泊発電所 3号炉 耐津波設計方針について (津波防護対策に係る指摘事項回答)

令和5年3月6日
北海道電力株式会社

1. 審査会合指摘事項に対する回答（指摘事項 220929-07）

【指摘事項 220929-07】

図2 3号炉取水系断面図

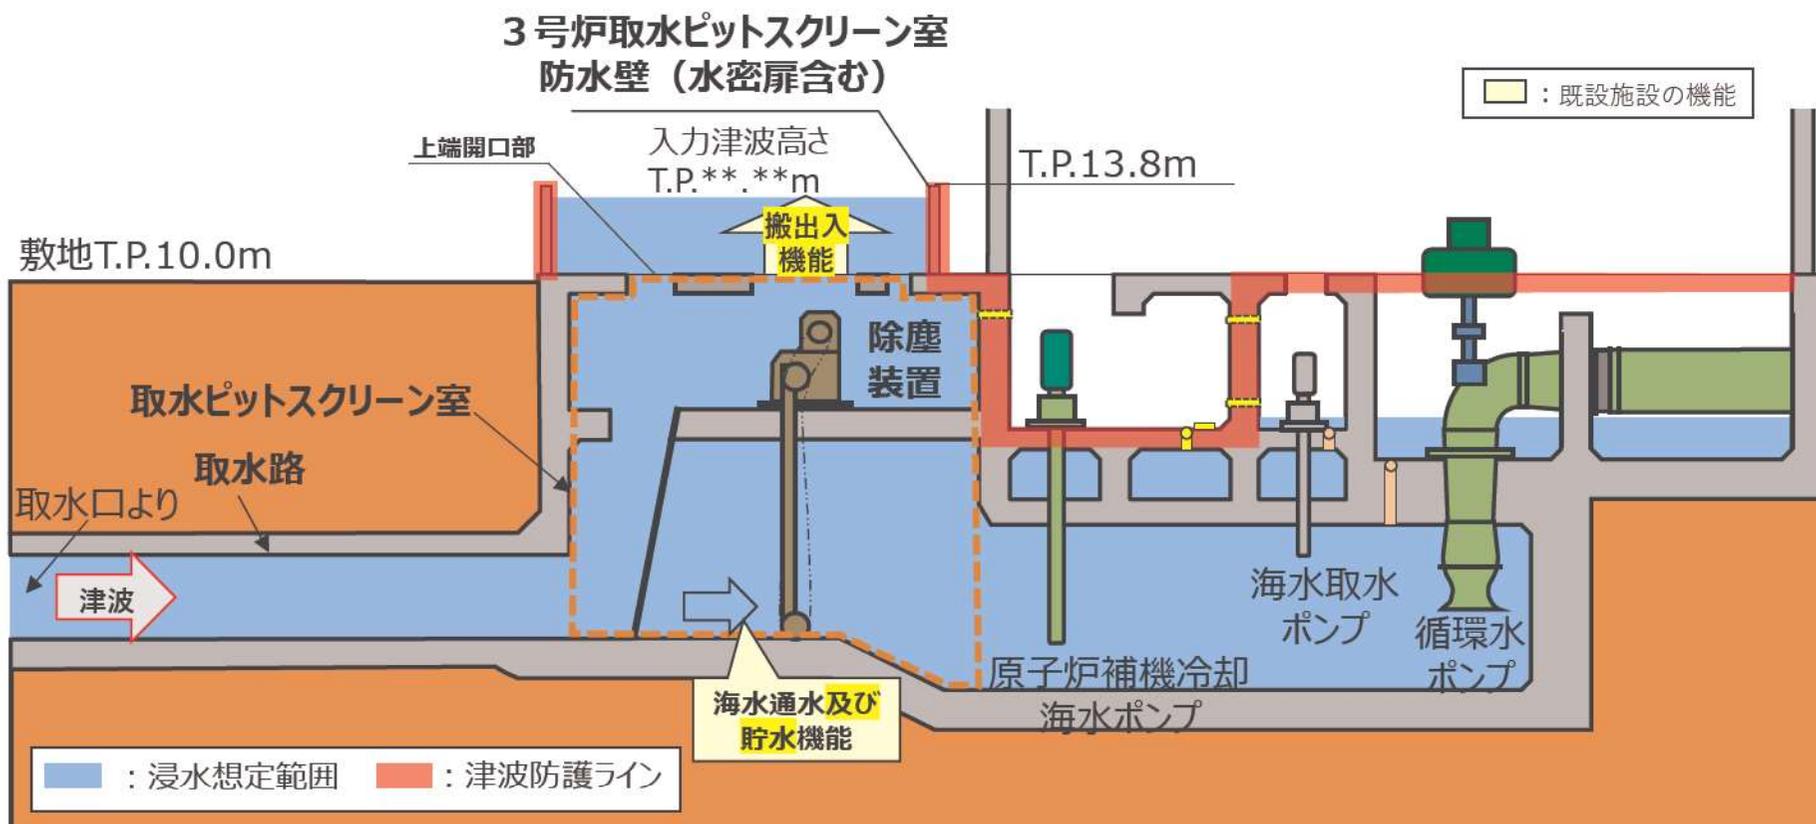
- 3号炉取水路から遡上する津波に対して、3号炉取水ピットスクリーン室上端開口部の周囲を3号炉取水ピットスクリーン室防水壁で囲み、壁内に貯留することにより、津波が敷地へ流入することを防止する。

図3 3号炉取水ピットスクリーン室防水壁構造概要図

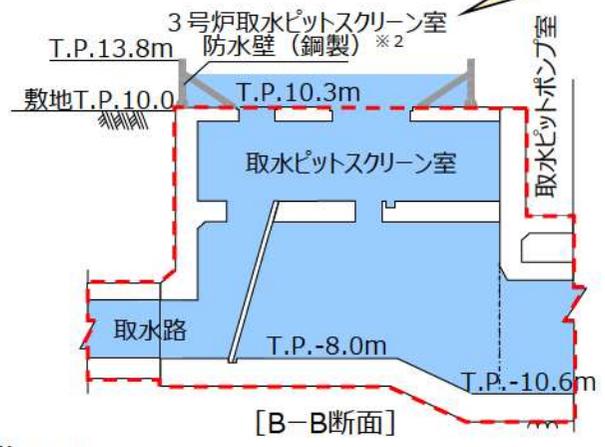
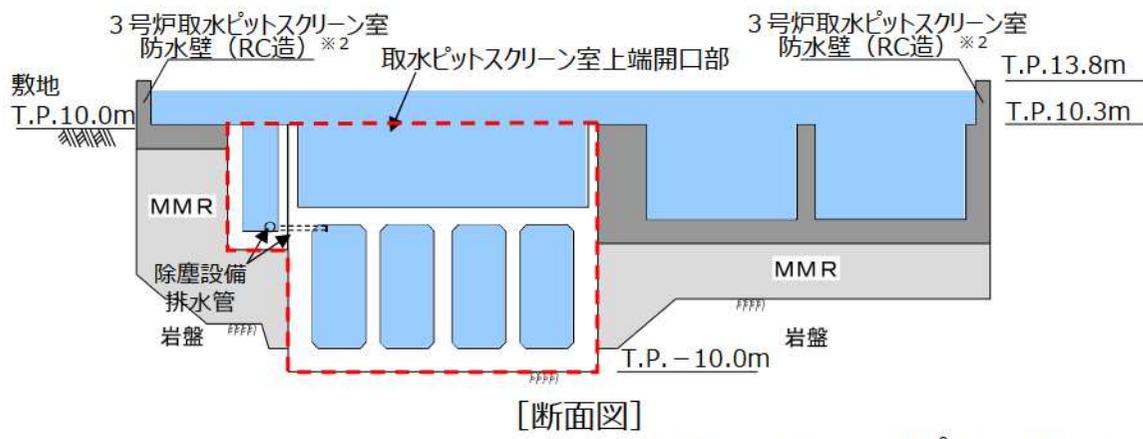
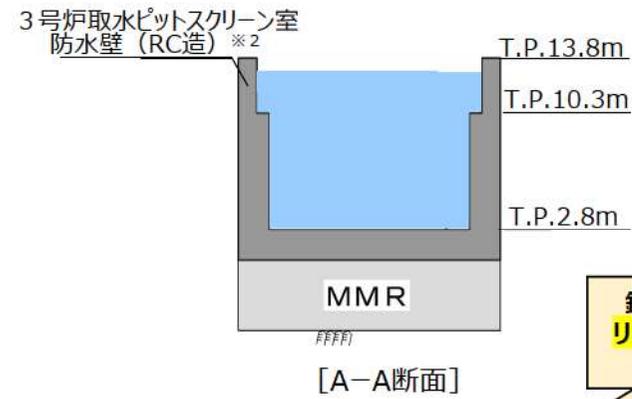
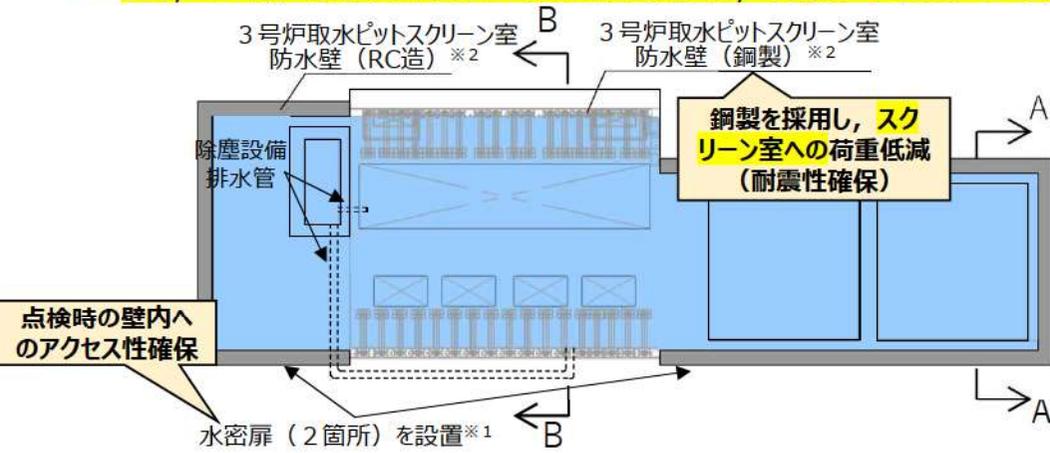
- 3号炉取水ピットスクリーン室上端開口部の周囲に設置する鋼製及びRC造の構造物である。
- また、3号炉取水ピットスクリーン室防水壁には、人及び車輛がアクセス可能となるよう水密扉を設置する。

対象となる 既設の施設	施設管理に与える影響の有無	影響への対応方針
3号炉取水ピットスクリーン室	<ul style="list-style-type: none"> ■ 3号炉取水ピットスクリーン室防水壁は耐震Sクラスであり、その周りには除塵装置等の吊上げに使用する既設橋型クレーンを設置していたが、橋型クレーンの耐震性はCクラスのため、3号炉取水ピットスクリーン室防水壁に対する波及的影響を考慮して撤去した。そのため除塵装置の点検方法を変更する必要があり、影響がある。 ■ 3号炉取水ピットスクリーン室上端開口部の周囲を3号炉取水ピットスクリーン室防水壁で囲うため、除塵装置の点検のための3号炉取水ピットスクリーン室へのアクセス性に影響がある。 	<ul style="list-style-type: none"> ■ 橋型クレーンを使用しない点検方法への変更として、以下の検討を進めており、成立性は確保できる見通しである。詳細については今後設置許可の審査においてご説明する。 <ul style="list-style-type: none"> ・撤去した橋型クレーンの再構築はせず、地震によるクレーンのブームの折損及び転倒を考慮した場合にも3号炉取水ピットスクリーン室防水壁に干渉しないクレーンを選定する。 ・除塵装置の点検の際には、3号炉取水ピットスクリーン室防水壁内に小型のクレーンを搬入する。当該クレーンで除塵装置を吊上げる際に、除塵装置が3号炉取水ピットスクリーン室防水壁に干渉しないよう除塵装置を分割構造とする。 ■ 3号炉取水ピットスクリーン室防水壁内へのアクセスが可能となるよう水密扉を設置する設計とする。

図4 3号炉放水ピット流路縮小工設置イメージ図

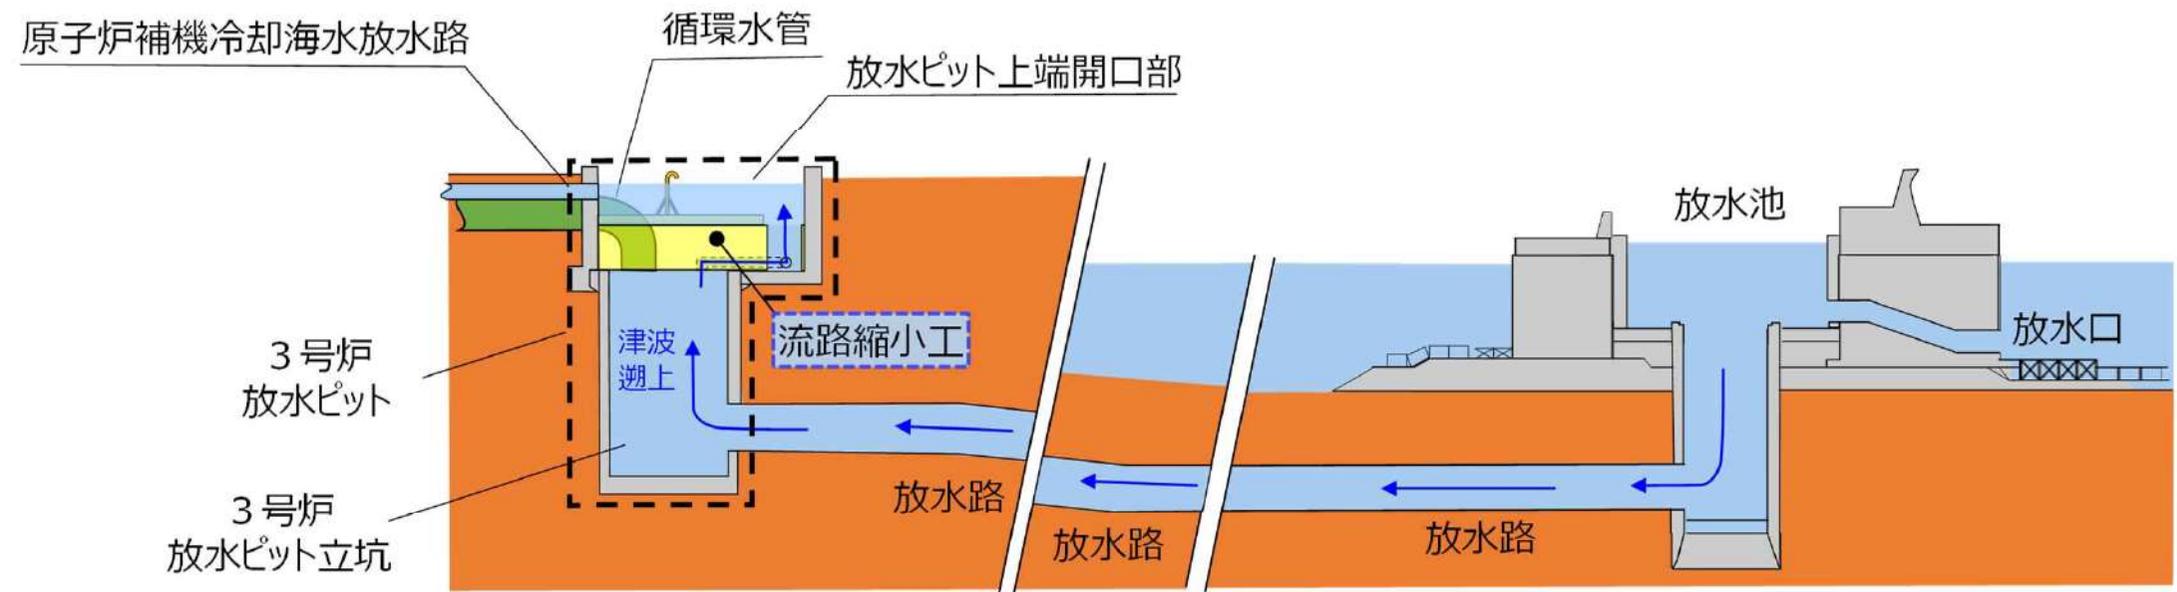
- 3号炉放水路から遡上する津波に対して、放水ピットに設置したコンクリート構造物により縮小することで流路抵抗を上昇させ、放水ピット上端開口部から敷地へ流入することを防止するために設置するものである。

図5 3号炉放水ピット流路縮小工の構造概要図

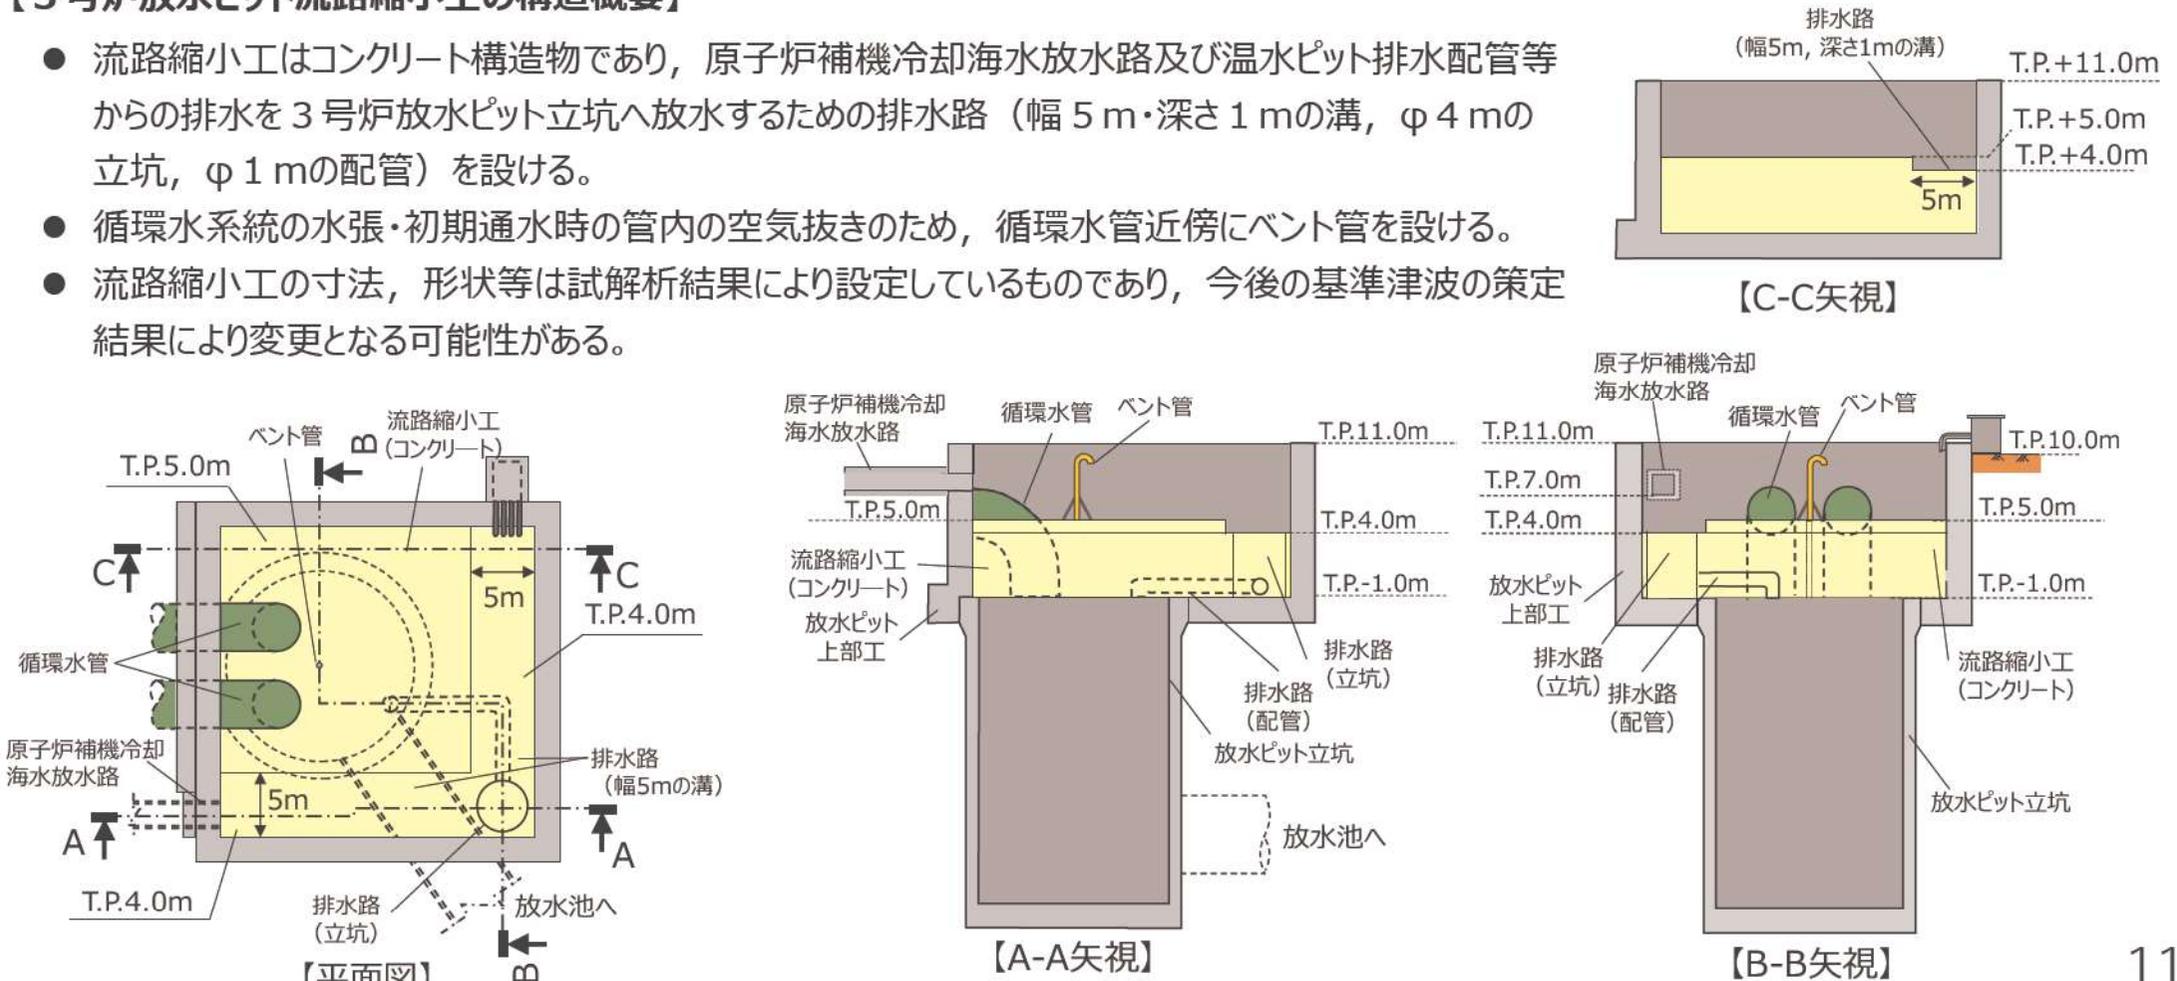
- 流路縮小工はコンクリート構造物であり、原子炉補機冷却海水放水路及び温水ピット排水配管等からの排水を3号炉放水ピット立坑へ放水するための排水路（幅5m・深さ1mの溝、φ4mの立坑、φ1mの配管）を設ける。
- 循環水系統の水張・初期通水時の管内の空気抜きのため、循環水管近傍にベント管を設ける。
- 流路縮小工の寸法、形状等は試解析結果により設定しているものであり、今後の基準津波の策定結果により変更となる可能性がある。

図6 流路縮小工施工後の水位及び排水経路

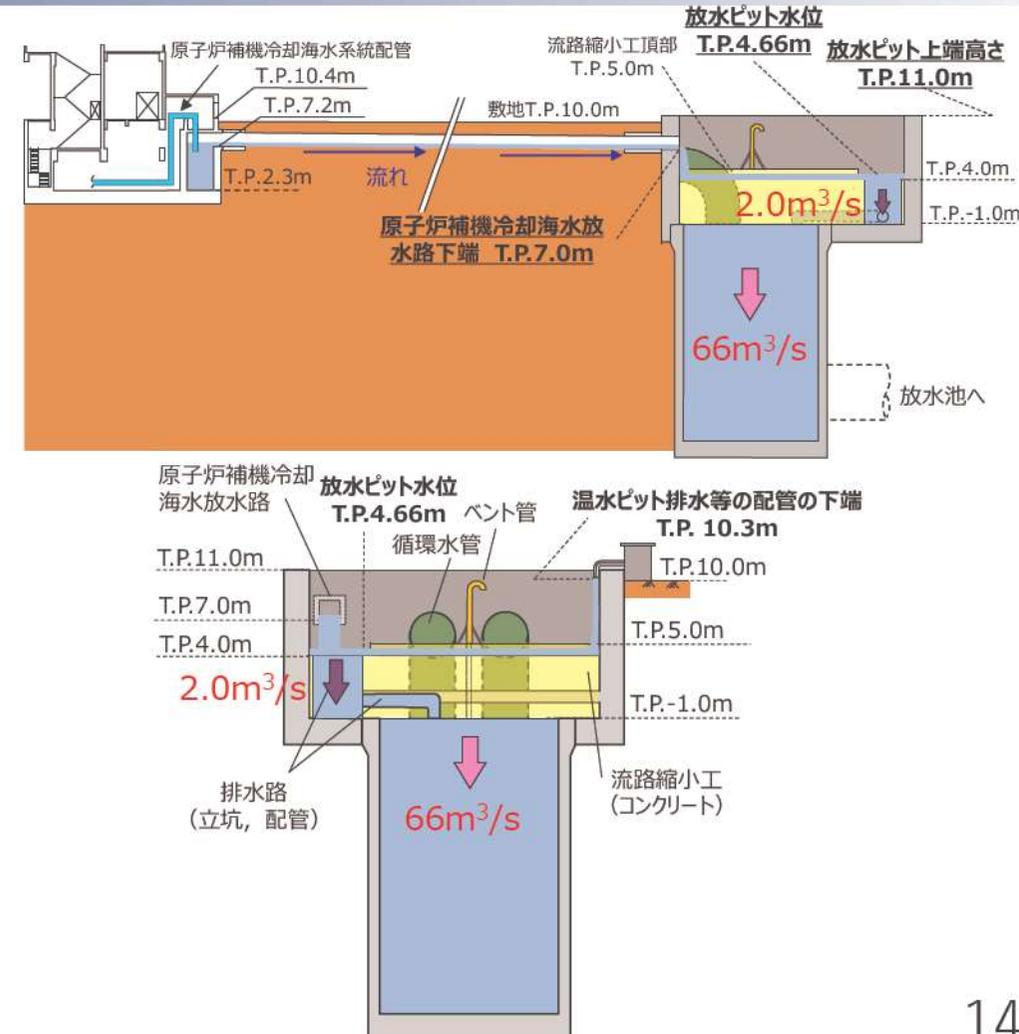
対象となる既設の施設	既設の施設が本来有する機能	既設の施設の機能に与える影響	既設機能に与える影響への評価
3号炉放水設備 ・放水ピット ・放水路 ・放水池 ・放水口	<ul style="list-style-type: none"> ■ タービン駆動蒸気と熱交換された復水器冷却水、原子炉補機冷却水冷却器等と熱交換された原子炉補機冷却海水、及び温水ピット排水等のその他の排水を合流させて放水路へと導き、放水ピットと放水池との水頭差により海水を外海へ水中放流する機能 ■ 設計流量：66m³/s（循環水系統64m³/s、原子炉補機冷却系統他2m³/s） 	<ul style="list-style-type: none"> ■ 排水経路の変更による影響 流路縮小工の設置により、排水経路が縮小されることで損失水頭が増加するため、放水ピット水位が上昇し、放水ピットから敷地へ流入する可能性があり、外海へ水中放流する機能に影響がある。 	<ul style="list-style-type: none"> ■ 流路縮小工の設置による流路抵抗の増加により、設計流量（66m³/s）で放水した際に放水ピット水位が約1m上昇し、T.P.4.66mとなるものの、放水ピット上端高さ（T.P.11.0m）よりも十分に低く、3号炉放水ピットから敷地への流入はない。
3号炉原子炉補機冷却海水系統	<ul style="list-style-type: none"> ■ プラントのあらゆる運転モードにおいて、安全上重要な機器である原子炉補機冷却水冷却器、非常用ディーゼル発電機等に海水を供給し、熱交換された排水を一次系放水ピットに放水し、放水ピットを経由して、最終的な熱の逃がし場である海へ熱を輸送する機能。 ■ ポンプ台数：4台（通常時2台起動） ■ 流量：1,700m³/h/台（≒0.5m³/s） 	<ul style="list-style-type: none"> ■ 排水経路の変更による影響 流路縮小工の設置により、排水経路が縮小されることで損失水頭が増加するため、放水ピット水位が上昇し、上流側の一次系放水ピット水位が上昇することで、原子炉補機冷却海水ポンプの運転に影響を与える可能性があり、海へ熱を輸送する機能に影響がある。 	<ul style="list-style-type: none"> ■ 流路縮小工の設置による流路抵抗の増加により、循環水系統64m³/s、原子炉補機冷却海水系統2.0m³/sで放水した際に放水ピット水位が約1m上昇し、T.P.4.66mとなるものの、原子炉補機冷却海水放水路の下端（T.P.7.0m）よりも十分に低い。 ■ 通常時における原子炉補機冷却海水ポンプの運転に必要な揚程に変更は生じないことから、通常時の放水機能への影響はない。

対象となる 既設の施設	既設の施設が 本来有する機能	既設の施設の 機能に与える影響	既設機能に与える影響への評価
3号炉循環 水系統	<ul style="list-style-type: none"> ■ 取水ピットから取水した海水をタービン建屋に設置している復水器へ送水し、タービン駆動蒸気と熱交換された冷却水を排水する機能。 (設計要件) 循環水系統はサイフォン効果を利用して循環水ポンプにより復水器まで送水しており、循環水ポンプの実揚程は、取水ピットと放水ピットの水位差として設計している。 ポンプ台数：2台（通常時2台起動） 流量：114,000m³/h/台（≒32m³/s） 	<ul style="list-style-type: none"> ■ 循環水系統の水張・初期通水時の空気抜きへの影響 流路縮小工を設置することにより、これまで循環水系統の水張・初期通水時に放水ピットの自由水面から放出されていた空気の移動が制限され、循環水系統流量に影響する。 ■ 循環水ポンプ揚程への影響 流路縮小工の設置により放水ピットの水位が上昇した場合、循環水ポンプの必要揚程に影響を与える。 	<ul style="list-style-type: none"> ■ 流路縮小工には循環水管近傍に空気抜き用のベント管を設置することにより、放水ピットへ持ち込まれた一部の空気は、ベント管を通して排出される。 ■ ベント管を設けるため、大気開放位置となる放水ピット水位（自由水面）は流路縮小工設置前と変わらない。従って、循環水ポンプの運転に必要な揚程に変更はなく、サイフォン形成に与える影響もないことから、通常時の循環水系統流量に与える影響はない。
その他、放水 ピットに放水す る排水系統	<ul style="list-style-type: none"> ■ 温水ピット排水などの各系統の様々な設備の排水を放水ピットを経由し、放水路を通して海へ放水する機能。 (排水詳細) 原子炉補機冷却海水ポンプ出口ストレーナブロー排水のように定常的に流れるものと、温水ピット排水のように建屋に設置されているピット水位が一定以上になった際にポンプが稼働し放水される非定常の排水がある。いずれの排水配管も放水管の下端はT.P.10.3mであり放水ピットの高位置に敷設されている。 	<ul style="list-style-type: none"> ■ 排水経路の変更による影響 流路縮小工の設置により、排水経路が縮小されることで損失水頭が増加するため、放水ピット水位が上昇し、放水管が大気開放とならない場合、系統の排水機能に影響を与える可能性がある。 	<ul style="list-style-type: none"> ■ 流路縮小工の設置による流路抵抗の増加により、通常時における放水ピット水位が約1m上昇し、T.P.4.66mとなるものの、温水ピット排水等の配管の下端（T.P.10.3m）よりも低い位置で維持されることから、温水ピット排水等の排水性に与える影響はない。

図8 3号炉放水ピットからの放水時に発生する損失水頭の違い

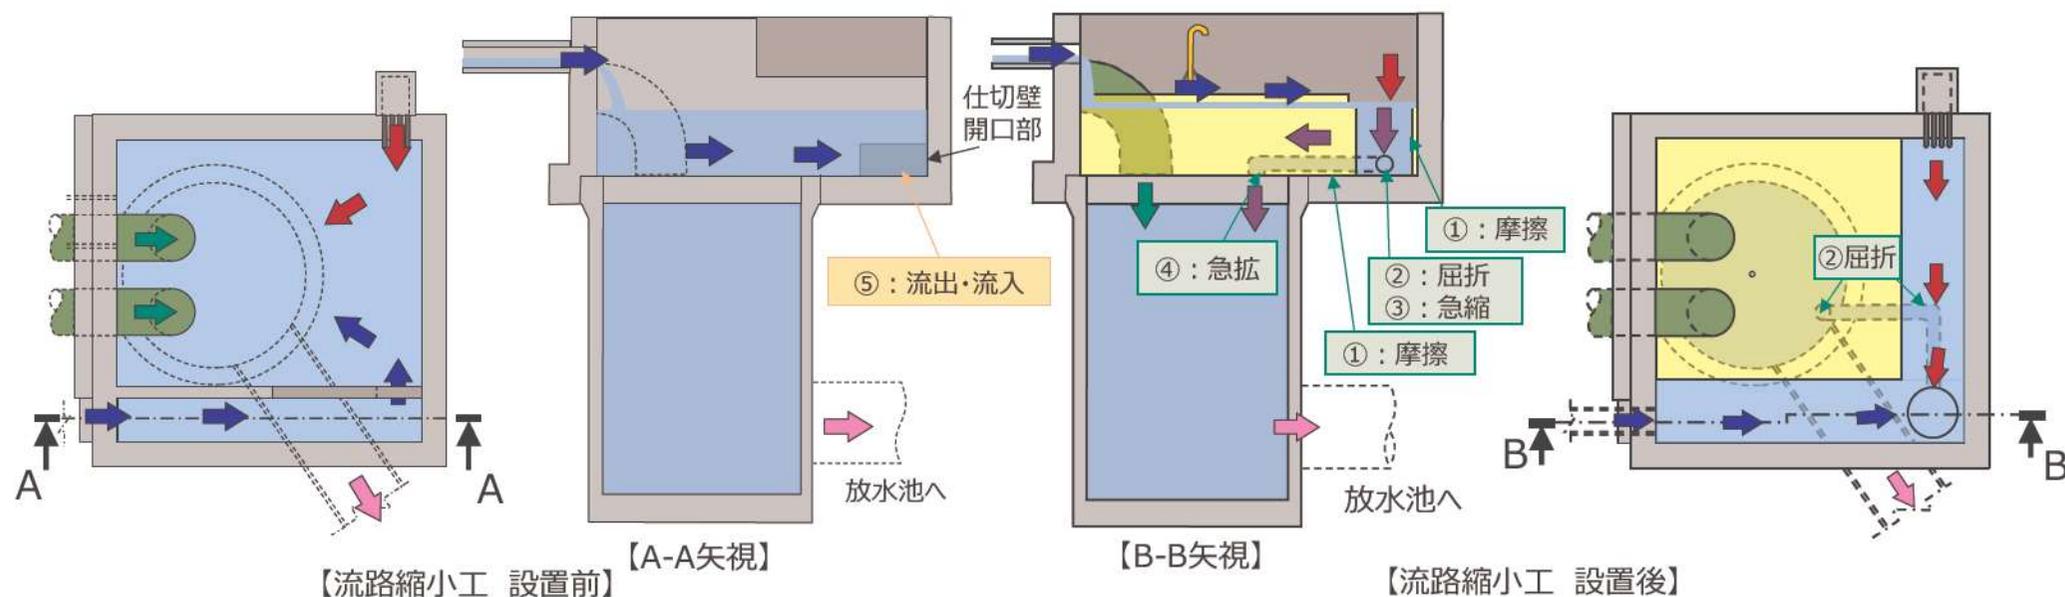
- 流路縮小工の設置前後では、①摩擦による抵抗（損失）、②屈折による抵抗（損失）、③急縮による抵抗（損失）、④急拡による抵抗（損失）が増加し、⑤仕切り板開口部の流出・流入による抵抗（損失）が減少する。
- 損失水頭が増加することになるため、各設備の排水機能に影響を与える可能性がある。

図9 流路縮小工施工後の3号炉原子炉補機冷却海水系統の排水経路

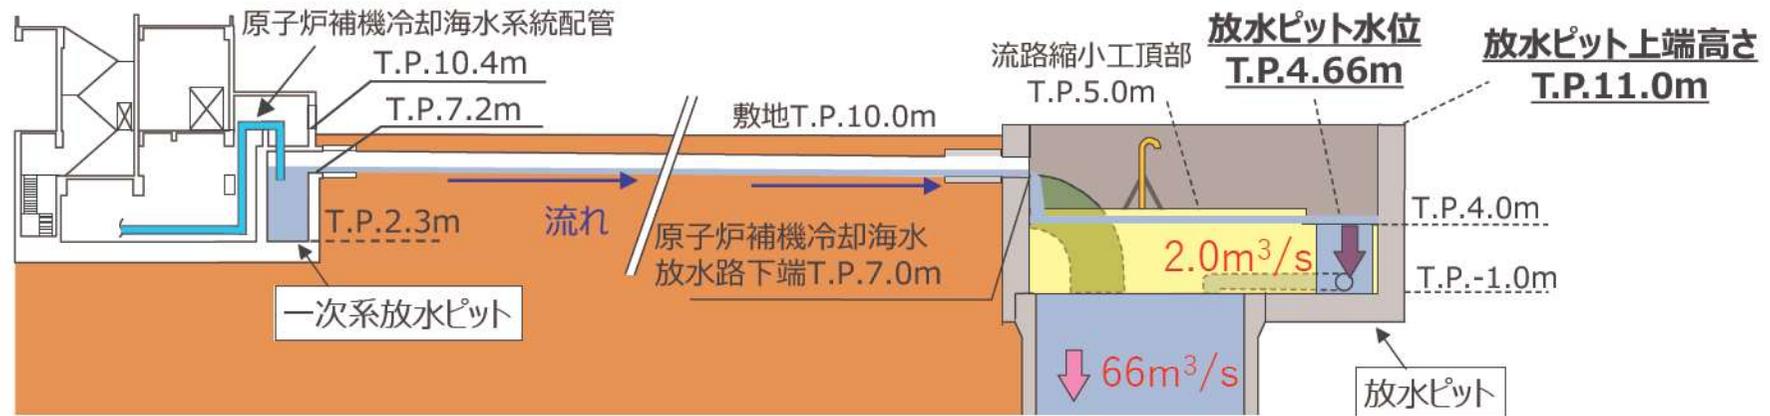
- 流路縮小工の設置による流路抵抗の増加により、通常時における放水ピット水位が約1m上昇し、T.P. 4.66mとなるものの、放水ピット上端高さ (T.P.11.0m) よりも十分に低い。
- 放水設備の設計流量66m³/sで放水時も3号炉放水ピットから敷地への流入はない。

図10 流路縮小工施工後の3号炉原子炉補機冷却海水システムの排水経路

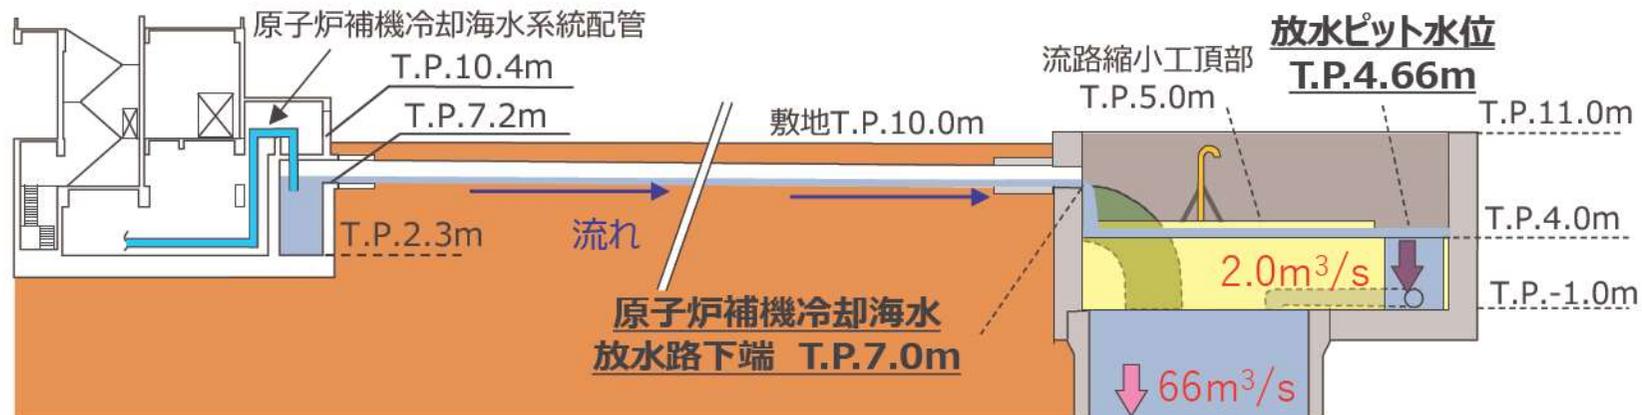
- 流路縮小工の設置による流路抵抗の増加により、通常時における放水ピット水位が約 1 m 上昇し、T.P. 4.66m となるものの、原子炉補機冷却海水放水路の下端 (T.P. 7.0m) よりも十分に低い。
- 通常時における原子炉補機冷却海水ポンプの運転に必要な揚程に変更は生じないことから、通常時の放水機能への影響はない。
